## **Umweltbezogene Stellungnahmen**

aus dem Verfahren der frühzeitigen Öffentlichkeits- und Behördenbeteiligung gemäß  
§§ 3 Abs. 1 und 4 Abs. 1 BauGB zur Neuaufstellung des Bebauungsplans  
„In der Bruchwiese/Neuordnung“ der Ortsgemeinde Altenbamberg

**Betreff:** Bebauungsplan 'In der Bruchwiese - Neuordnung' OG Altenbamberg –TÖB-

### Bebauungsplan „In der Bruchwiese/Neuordnung“

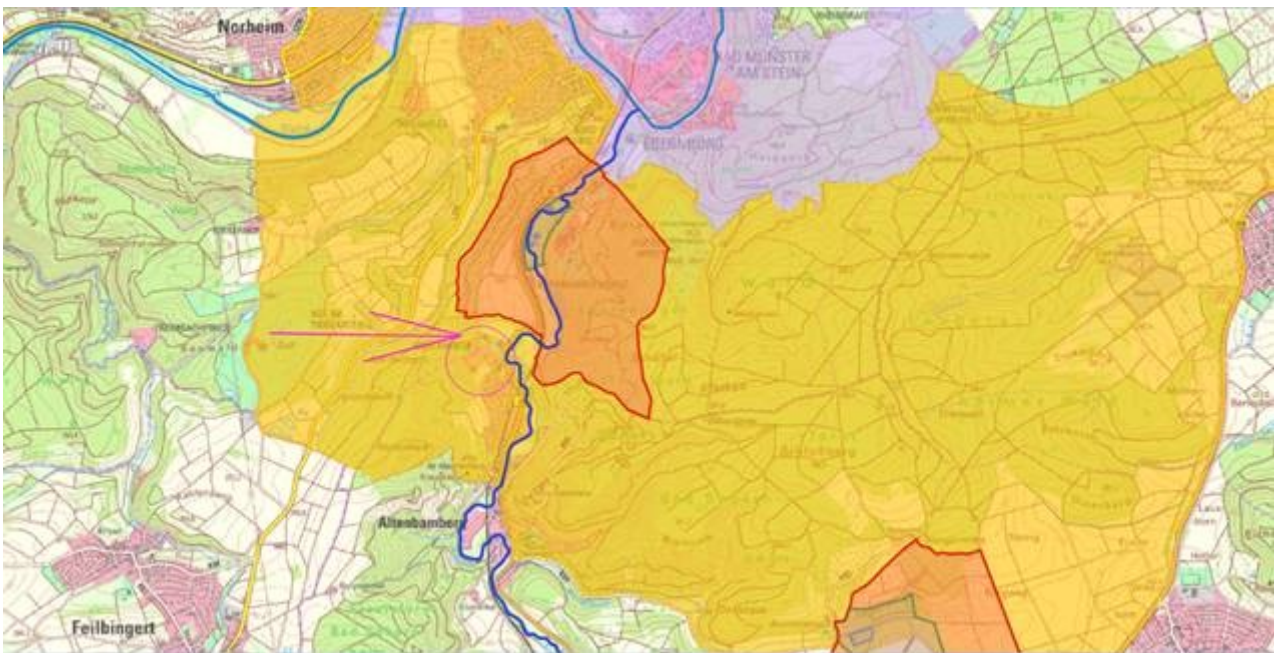
Aus fachlicher Sicht ist die v.g. Regelung hinsichtlich des Gewässers nicht ausreichend. Ausgehend von der Böschungsoberkante ist parallel zum Gewässer ein Gewässerrandstreifen von mind. 5,00m Breite vorzusehen, der von allen baulichen Anlagen, Aufschüttungen etc. freizuhalten und gewässerverträglich zu bewirtschaften ist. Dieser Randstreifen sollte ins Eigentum der Ortsgemeinde übergeben, um ihn langfristig in seiner Funktion zu sichern und zu erhalten. In diesem Bereich können aus fachlicher Sicht z.B. die erforderlichen Ausgleichsmaßnahmen (Erhaltung von Grünflächen) umgesetzt werden.

Gerade im Hinblick auf die Starkregenproblematik ist entlang des Gewässers ein entsprechend breiter Randstreifen frei von Bebauung zu erhalten, um ein schadloses Ableiten des Oberflächenwassers im Starkregenfall sicherzustellen. Hier zeigt die Starkregenkarte eine Abflusskonzentration im nordwestlichen

Anlage: Karte zur Besitzstruktur des Waldes, angrenzend zum Gewerbegebiet

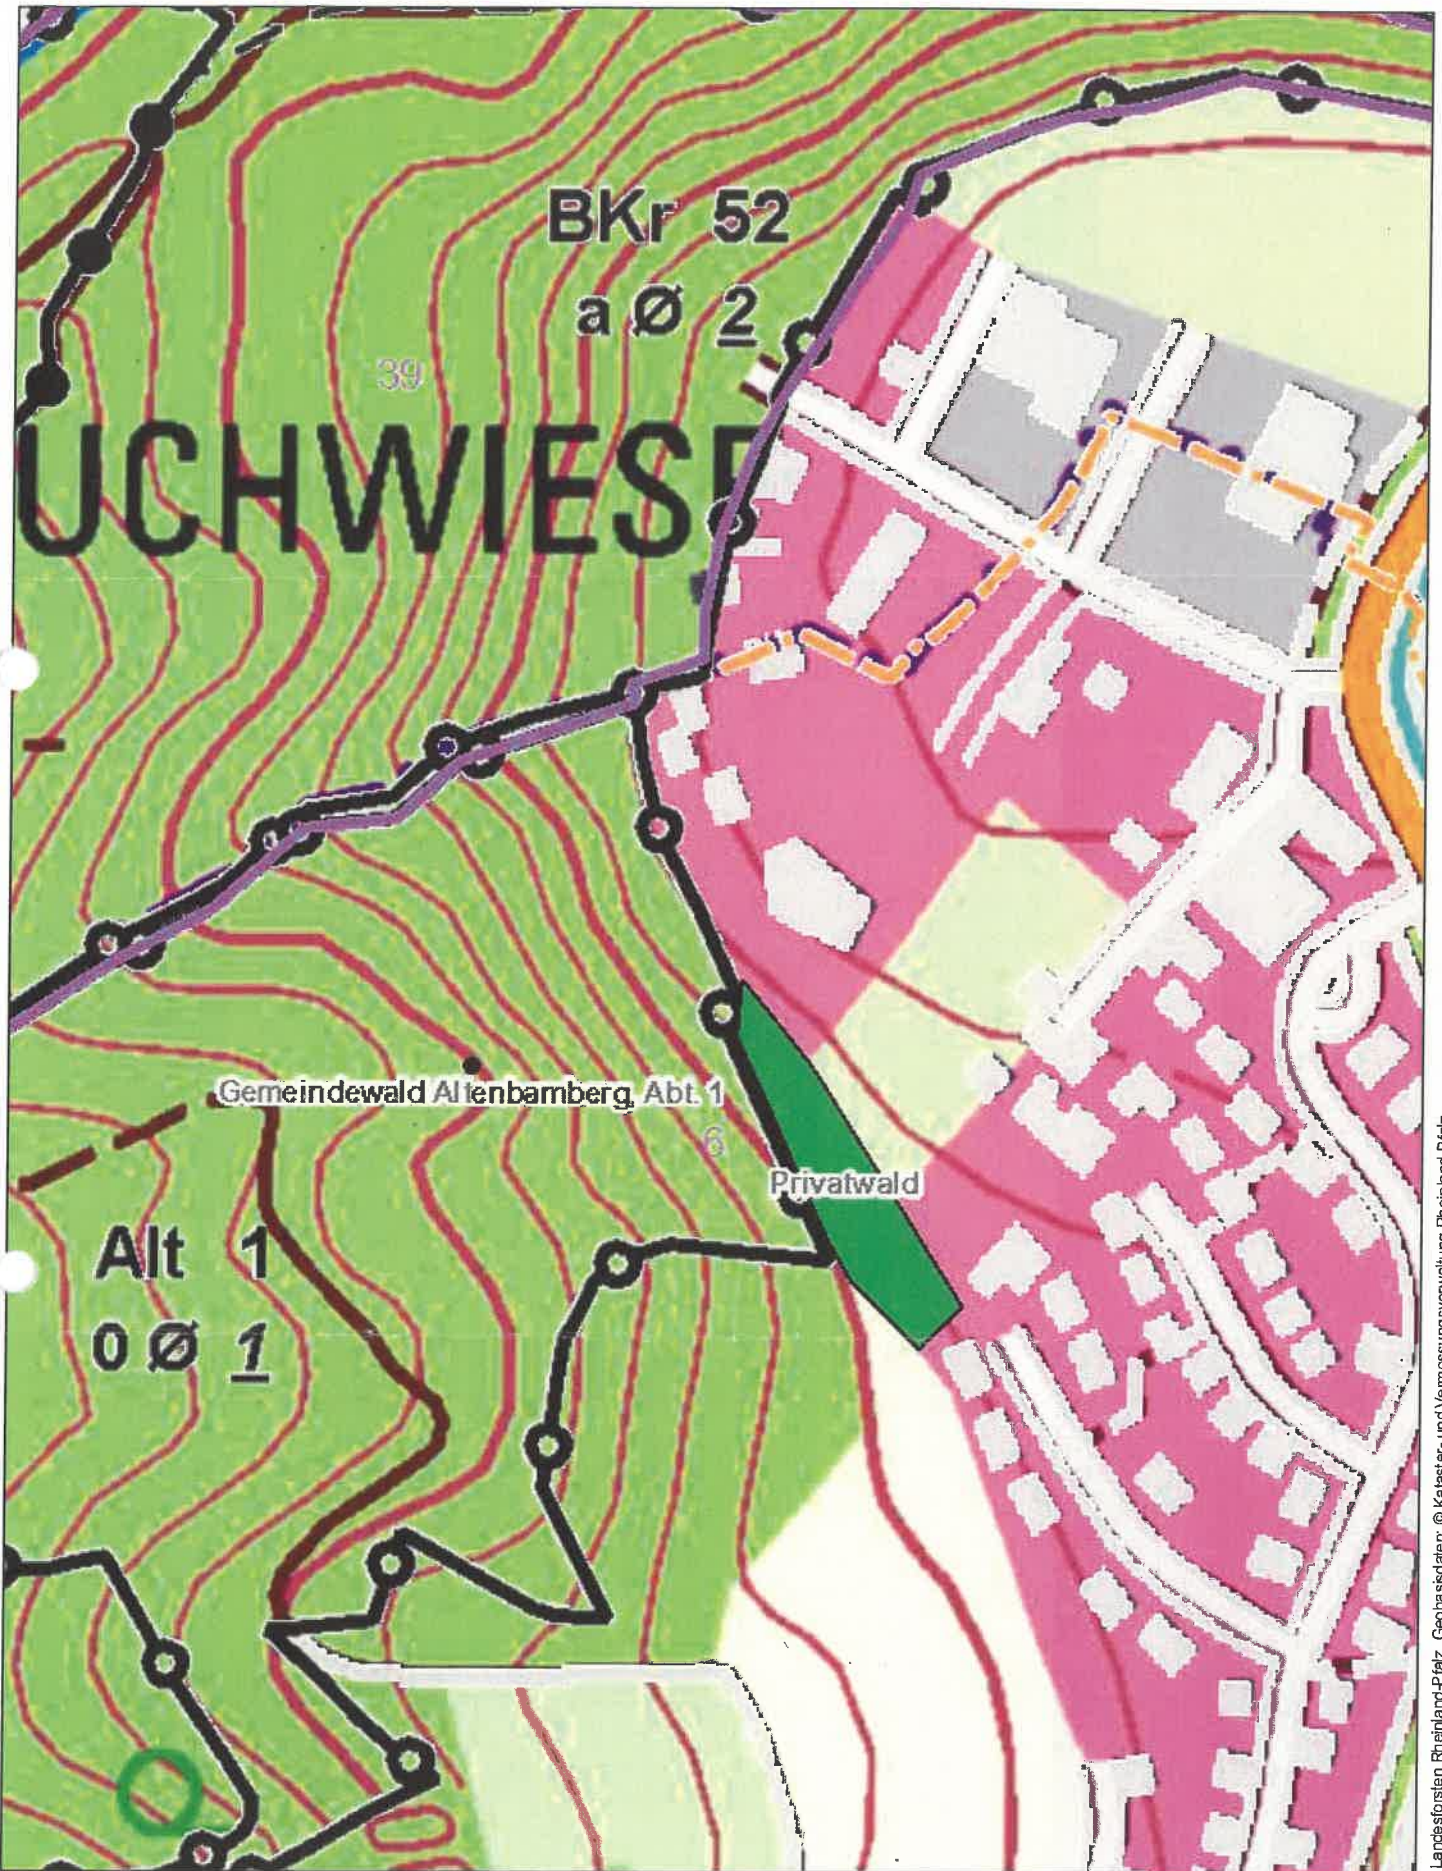
Die als Anlage beigefügte Karte zeigt, dass im Westen des zukünftigen Wohngebietes die Abteilung 1 des Gemeindewaldes Altenbamburg angrenzt. Dieser Wald ist mit ehemaligem Niederwald (Eichen, Hainbuchen und Robinien) bestockt und ist aufgrund seiner Steillage und der schlechten Erschließungslage kaum zu bewirtschaften. Der nächste Rückeweg liegt ca. 120 m hangaufwärts. Bereits vorhandene Einzelwürfe zeigen, dass die Bäume grundsätzlich nicht sehr stabil stehen und man auch künftig mit umstürzenden Bäumen rechnen muss.

Wir empfehlen, einem zu nahen Heranrücken zukünftiger Bebauung an den bereits vorhandenen Wald baurechtlich entgegenzuwirken. Dadurch soll vermieden werden,
